Modulo per la presentazione delle osservazioni per i piani/programmi/progetti sottoposti a procedimenti di valutazione ambientale di competenza statale

ID: Codice procedura (ID_VIP/ID_MATTM):10844

Impianto per la produzione di energia elettrica da fonte eolica, costituito da 6 aerogeneratori della potenza complessiva di 37,2 MW, un sistema di accumulo da 25 MW e relative opere connesse in località "Rempillo" nel comune di Pitigliano (GR).

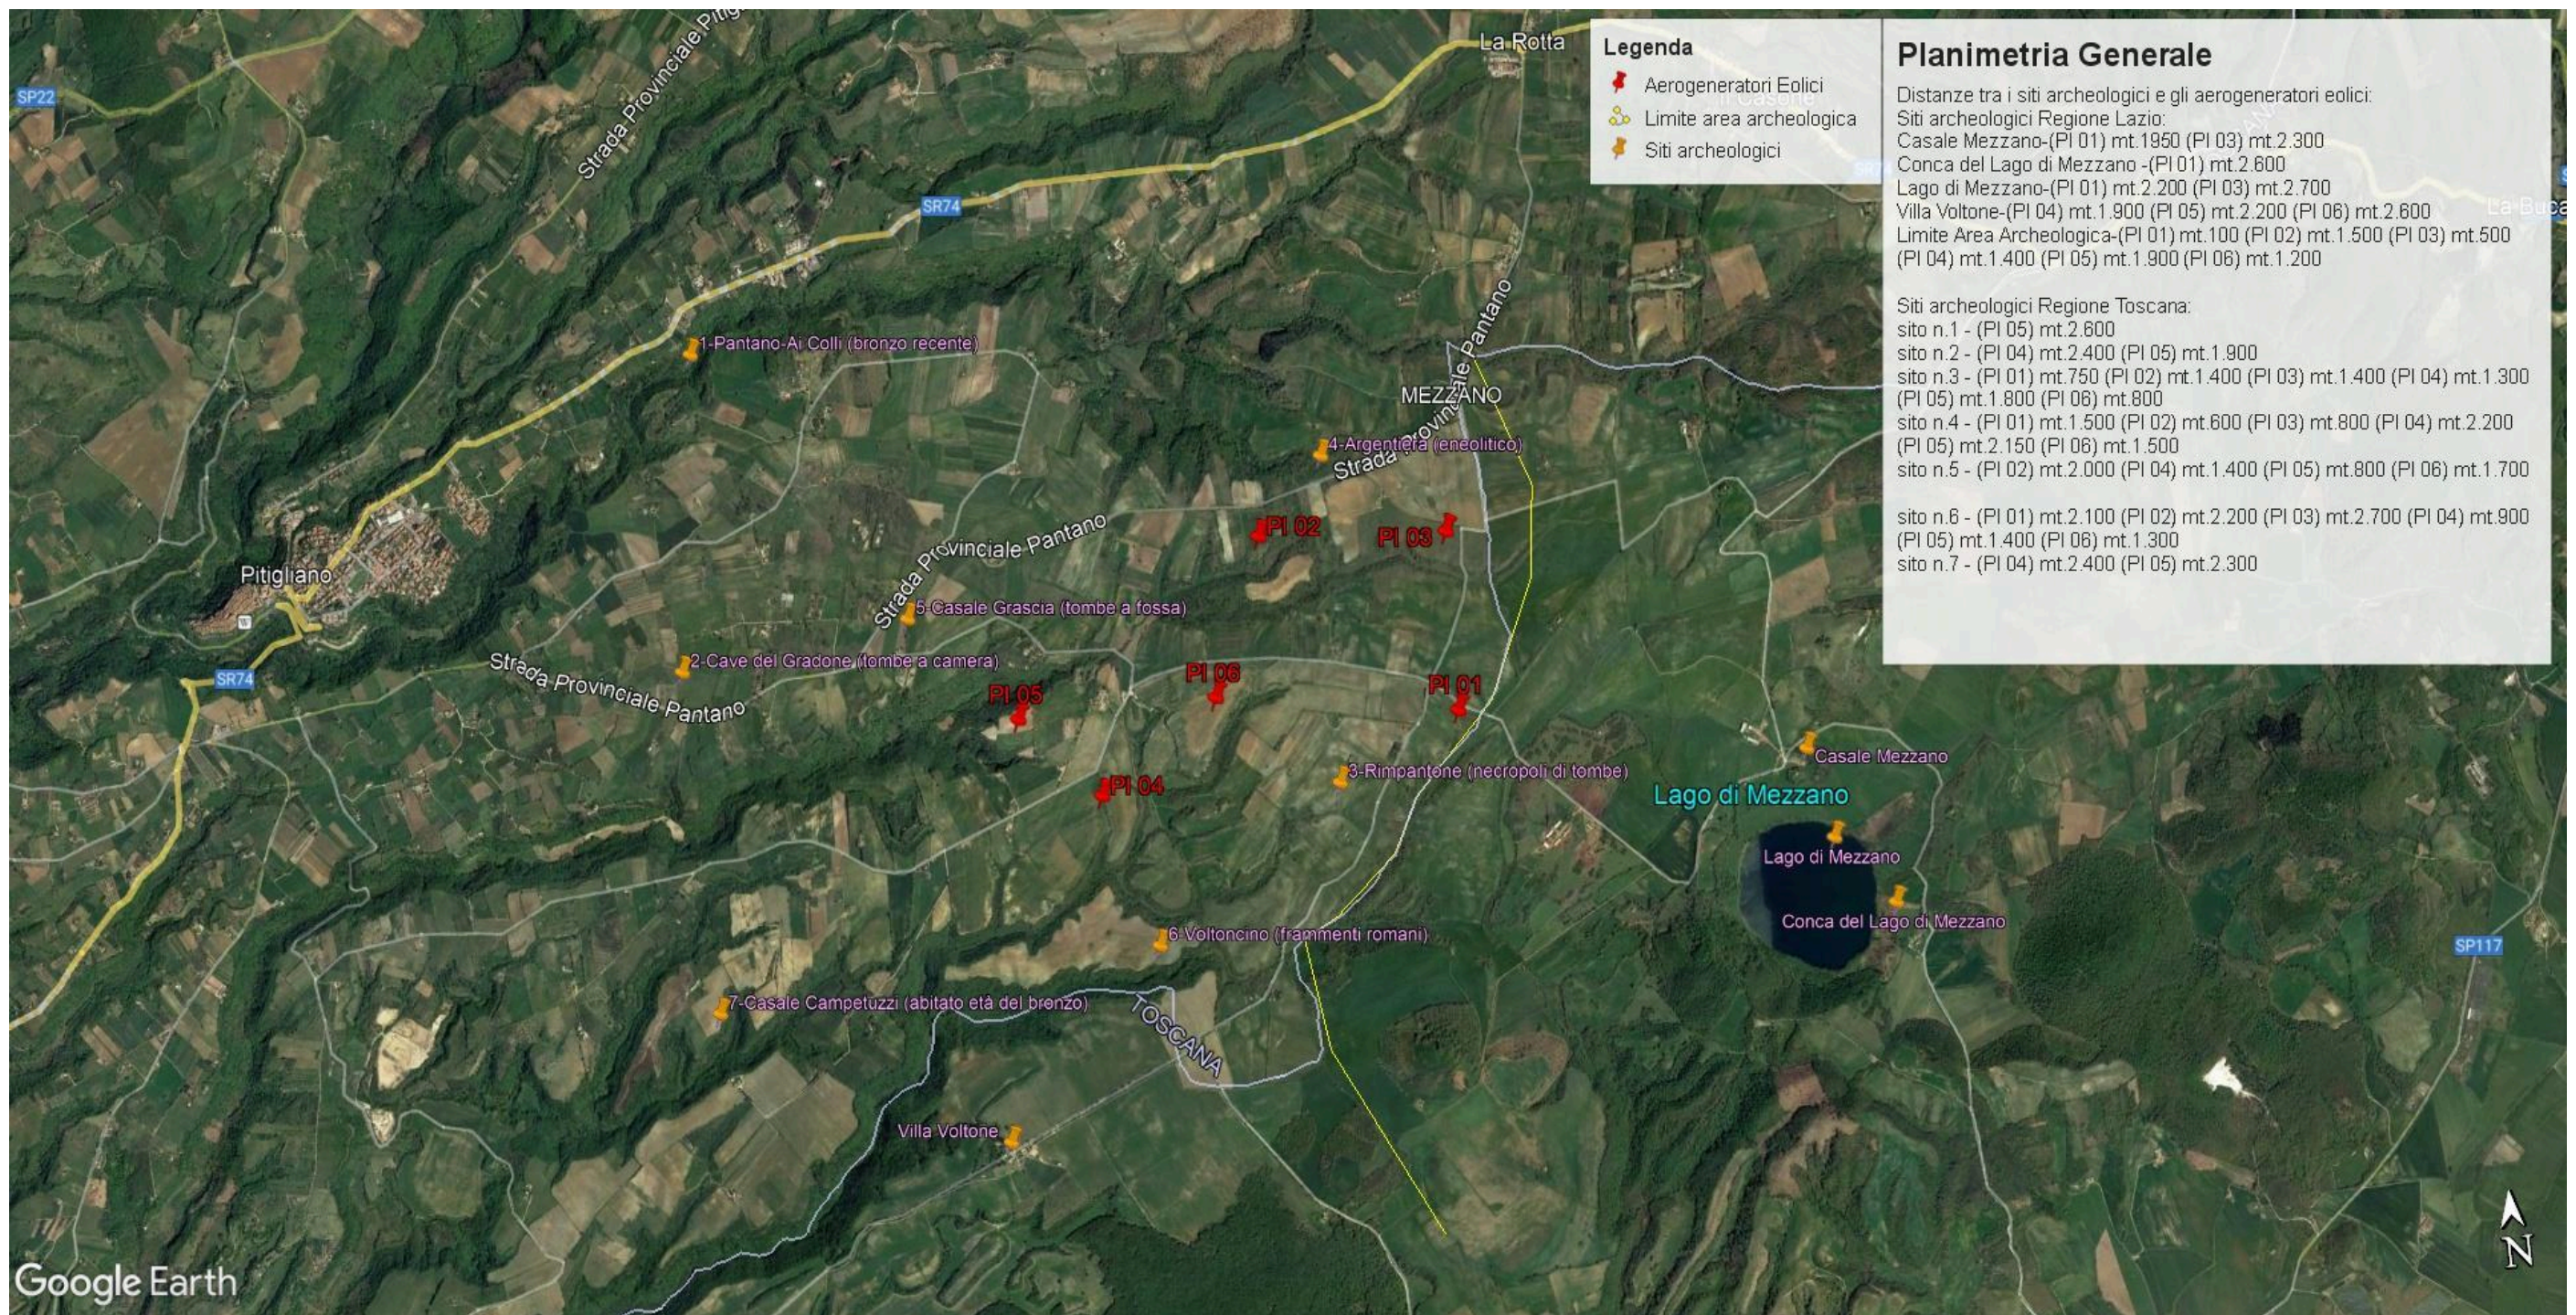
Inoltre, la zona in cui insisterebbe l’impianto eolico industriale Rempillo è compresa nelle fasce di rispetto di 3 km di diversi beni archeologici tutelati dalla parte II del Codice dei Beni Culturali (vedi Allegato, immagine n. 3). Inoltre le pale P04 e P05 ricadono all’interno di un’area archeologica che la Proponente vorrebbe cancellare per il semplice fatto che non è riportata nel documento regionale ma nel documento provinciale come meglio dettagliato nell’Osservazione n. 5. Alla luce di quanto documentato appare chiaro quindi che la collocazione dell’impianto non ha tenuto conto alcuno dei vincoli dell’area nella quale è stato progettato e l’inserimento dell’impianto eolico nel paesaggio e sul territorio non è corretto (Allegato IV delle Linee guida nazionali di cui al D.M dello Sviluppo economico del 10.09.2010).

- h) Le zone di interesse archeologico evidenziate nell'immagine n. 3 a cui si aggiungono anche l'importante abitato protostorico di Sorgenti della Nova e Ruderii del Castello altomedioevale che si trovano a circa 4 km dalle aree in cui è stato progettato l'impianto eolico industriale. Poco più lontano i resti del castello medioevale “Morroneccio”. Nell'area vasta le preziose necropoli eneolitiche (Poggi Alti) ed etrusche di Pitigliano, Sovana e Sorano.

Immagine n. 4 Situazione di saturazione da impianti FER nella provincia di Viterbo. Non sono riportati gli impianti fotovoltaici e agrivoltaici che hanno inciso per buona parte nel cumulo di impianti FER per superare già nel 2023 gli obiettivi del PNIEC assegnati alla Regione Lazio per il 20230.

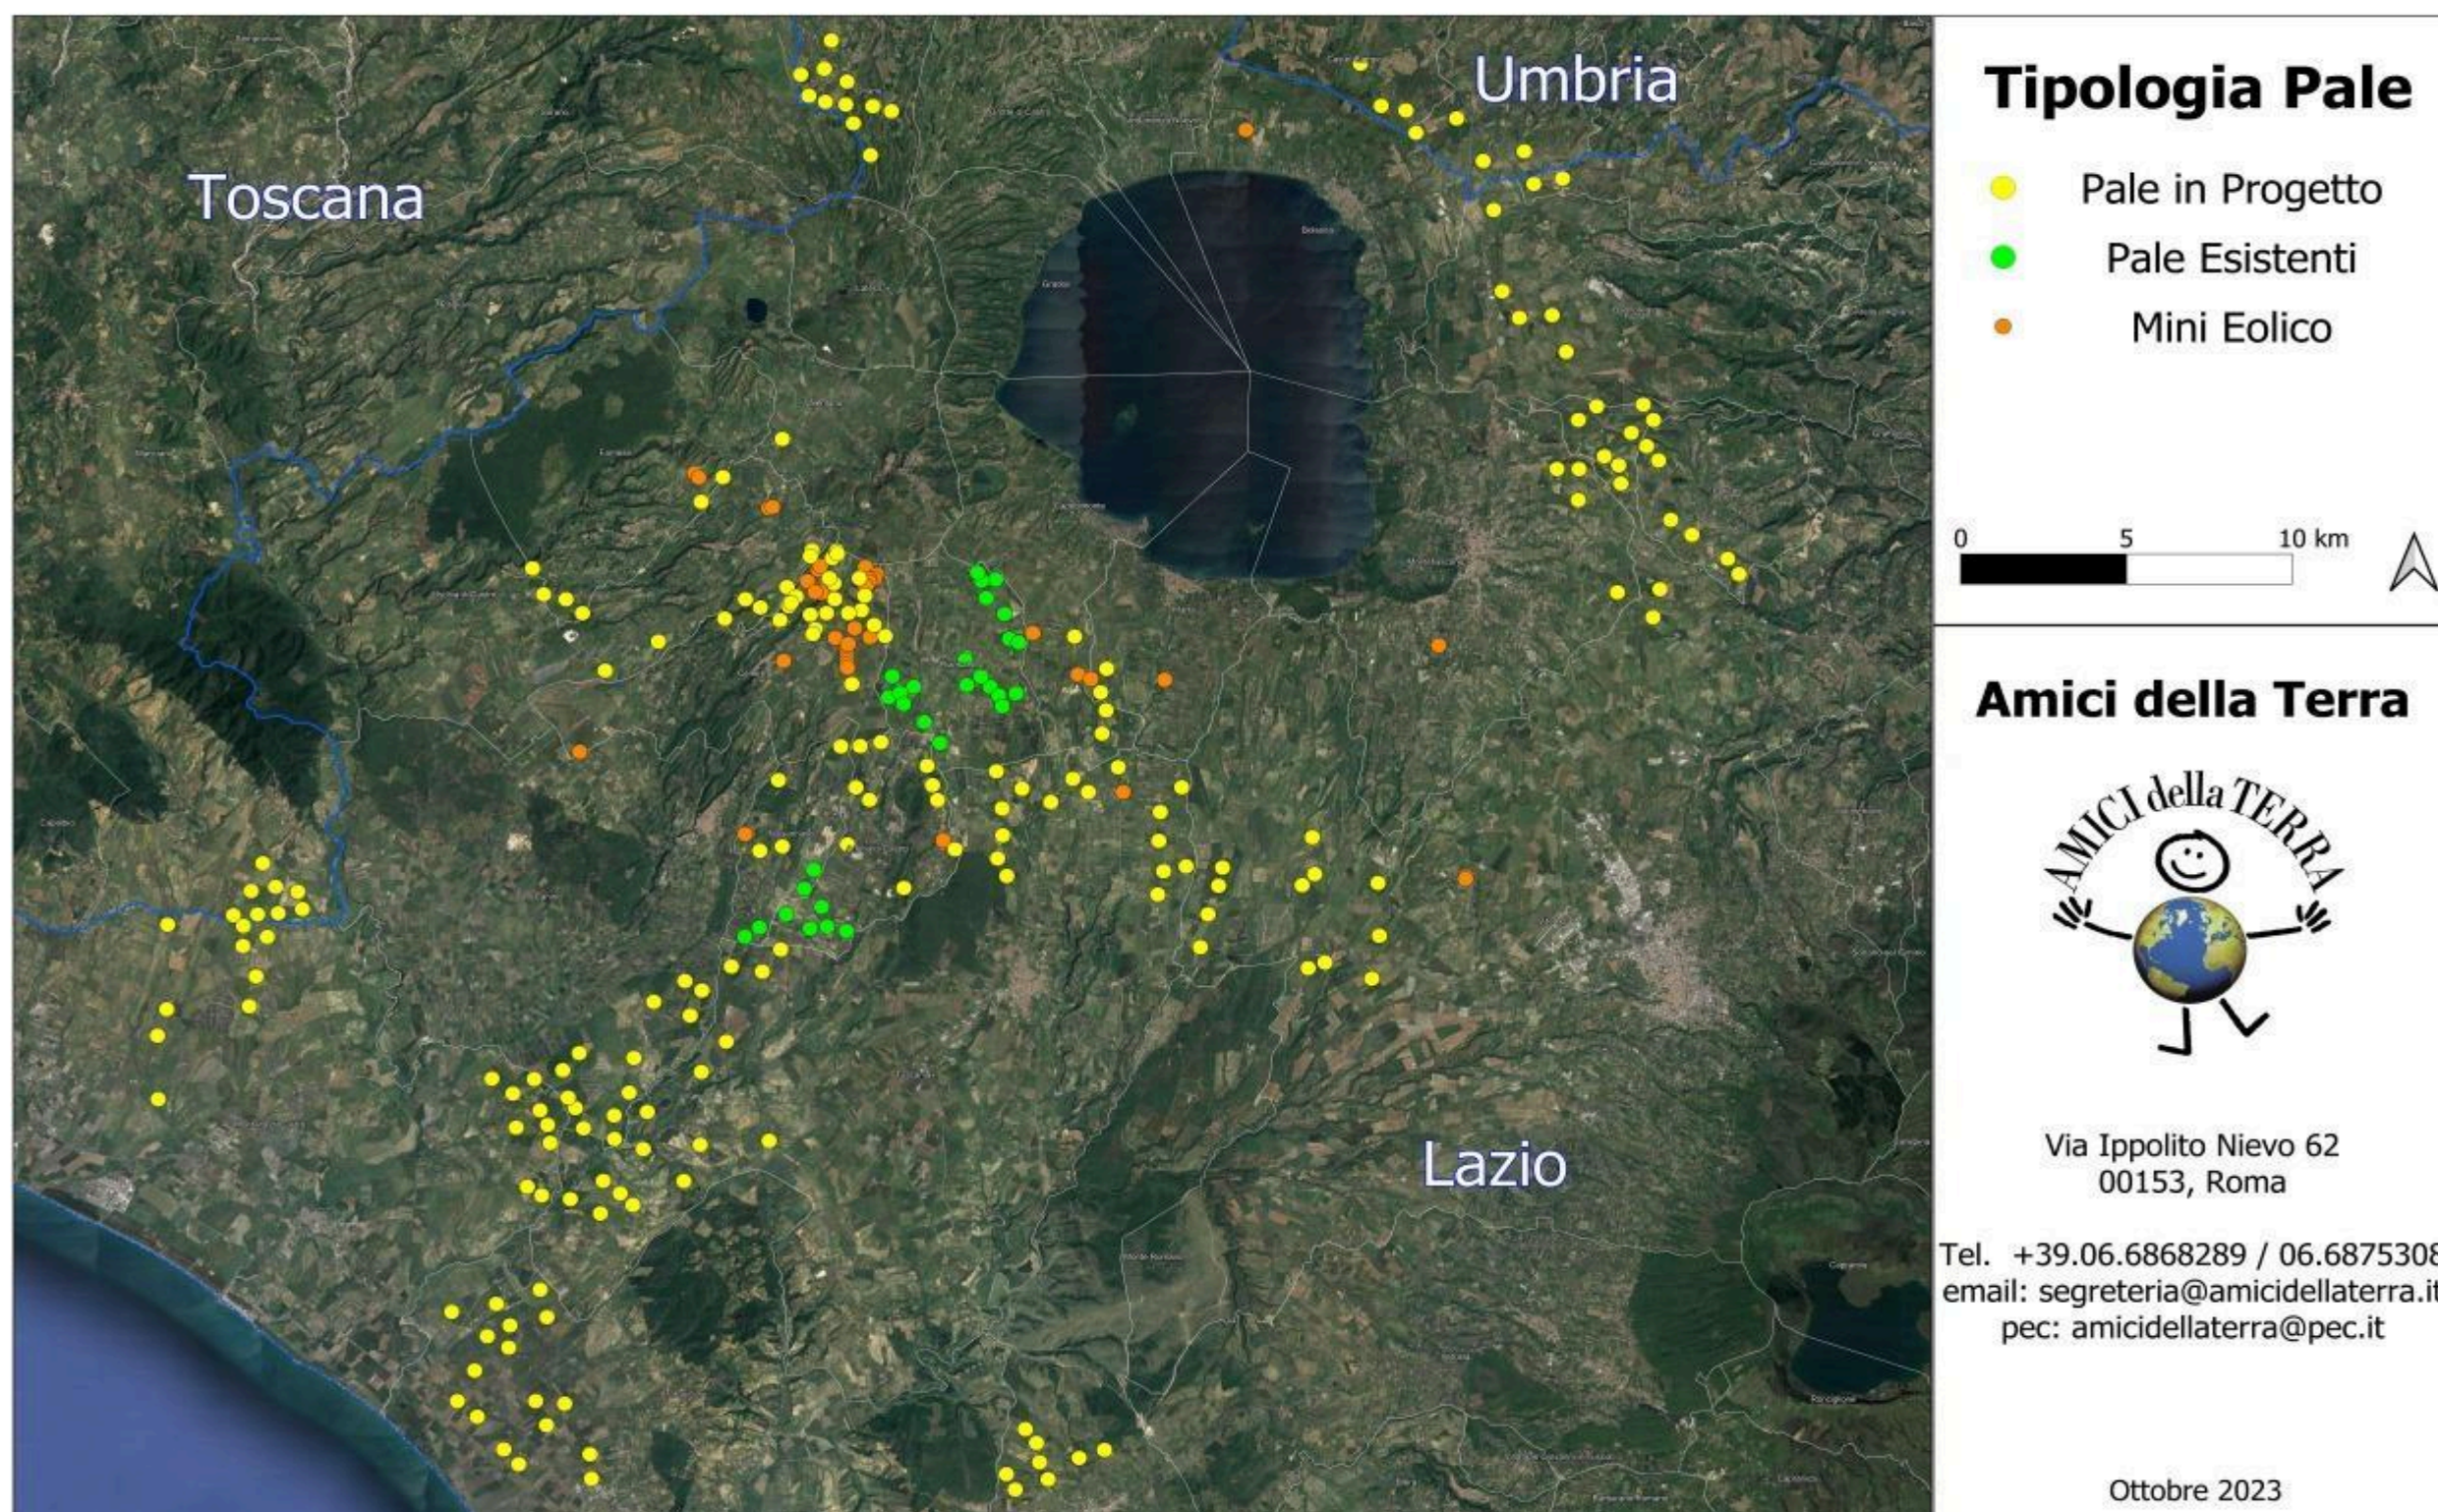
CONSIDERATO che il cumulo degli impianti FER installati e autorizzati, in particolare nella Provincia di Viterbo, rappresenta una elevata criticità per la sostenibilità ambientale di ulteriori eventuali iniziative, in relazione all'equilibrio tra le vocazioni territoriali e gli obiettivi

Quindi anche la Regione come Ente deputato dalla normativa nazionale a legiferare sulle aree idonee e non idonee si è espressa riguardo al fatto che abbia assolto ai doveri e alle quote stabilite dal PNIEC e in ambito regionale la provincia di Viterbo è stata quella con il più alto tasso di impianti FER tra tutte e quindi ormai satura ed il cumulo degli impianti FER installati, autorizzati e in progetto rappresenta una elevata criticità per la sostenibilità ambientale di ulteriori eventuali iniziative. L'impianto eolico " Rempillo" pur essendo "esterno al confine provinciale e regionale ma nelle sue immediate vicinanze (a soli 100 metri i primi due aerogeneratori) oltre ad impattare sul territorio e sulle economie di tre Comuni del Lazio (Farnese, Valentano e Latera) si trova nelle fasce di rispetto dei Beni di notevole interesse pubblico come si è evidenziate nelle Osservazioni nn. 1 e 2 e crea anche degli impatti negativi anche sui beni naturalistici come verrà dettagliato nell'Osservazione n. 4. Inoltre andrebbe a sommarsi al già enorme cumulo di impianti eolici e fotovoltaici e geotermici che già creano una elevata criticità ambientale nella provincia di Viterbo e interferiscono anche con il territorio toscano come si può vedere dalle immagini nn. 4 e 5 dell'Allegato n. 1.
